Dotyczy postępowania: „Wykonanie robót budowlanych w formule zaprojektuj i wybuduj dla zadania: "Przebudowa oraz modernizacja Oddziału Neurologicznego i Oddziału Udarowego w Szpitalu im św Wincentego a Paulo", znak D25M/252/N/10-22rj/23

I. Zamawiający – Szpital Pomorskie Sp. z o. o. z siedzibą w Gdyni, na podstawie treści art. 135 ust. 2 ustawy z dnia 11 września 2019 r. Prawo zamówień publicznych (t. j. Dz. U. z 2023 r. poz. 1605 z późn. zm.) zwanej dalej ustawą Pzp, poniżej przedstawia treść pytań wraz z odpowiedziami:

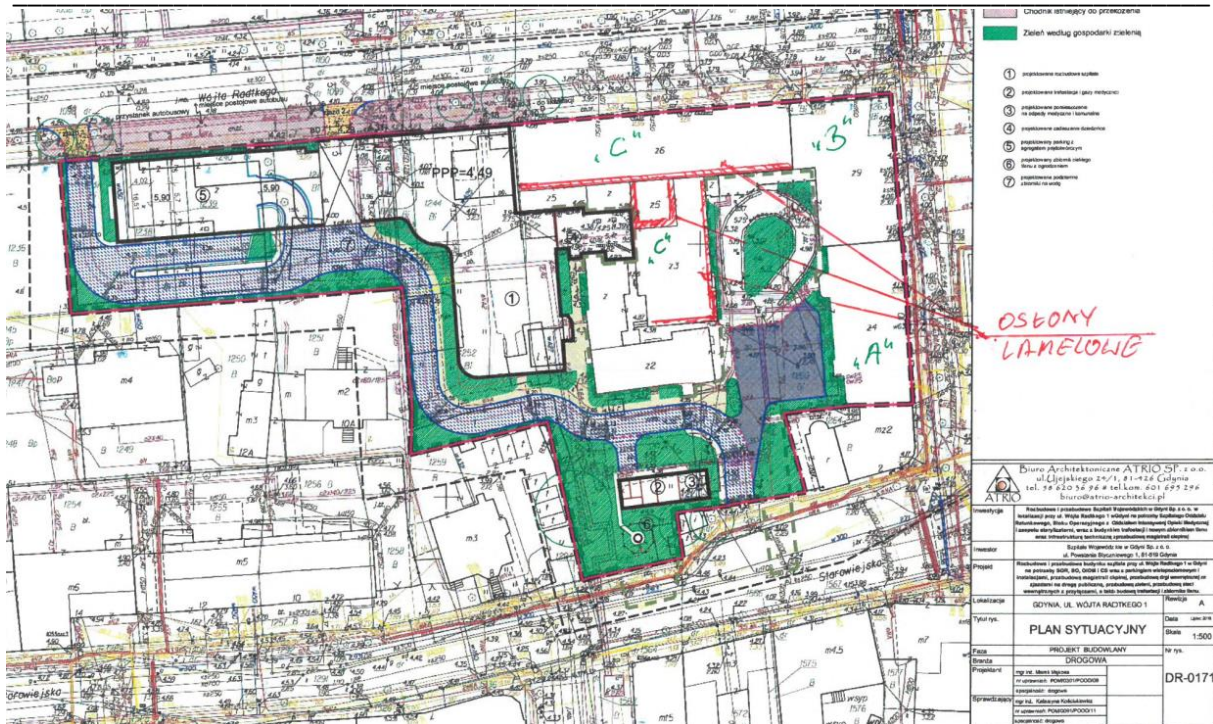
W OPZ zamawiający wskazuje konieczność wykonania wiaty technicznej lamelowej. Proszę o dokładne sprecyzowanie na jakiej części dachu. Proszę także o wskazanie sposobu montażu konstrukcji pod wiatę, czy konstrukcja nośna ma być mocowana „od czoła” do ściany czy „od góry” do dachu? Na wizji lokalnej potwierdzone zostało, że większa część dachów jest wykonana jako konstrukcja drewniana, odeskowana i pokryta papą. Dlatego też w naszej ocenie należy uszczegółwić ten zakres, gdyż podczas sporządzania wyceny będzie on cenowo znaczący.

Inwestor przewiduje wykonanie wiaty (osłony) technicznej lamelowej od strony ul. Starowiejskiej na całej długości budynku „C” (część 5 piętrowa) mocowaniem „od czoła” oraz na skrzydle budynku „C” (część 2 piętrowa) od strony ul. Starowiejskiej i od strony dziedzińca, mocowaniem wymagającym wcześniejszej oceny technicznej ścian i dachu. Projekt wiat (osłon) lamelowych należy uzgodnić z Inwestorem.
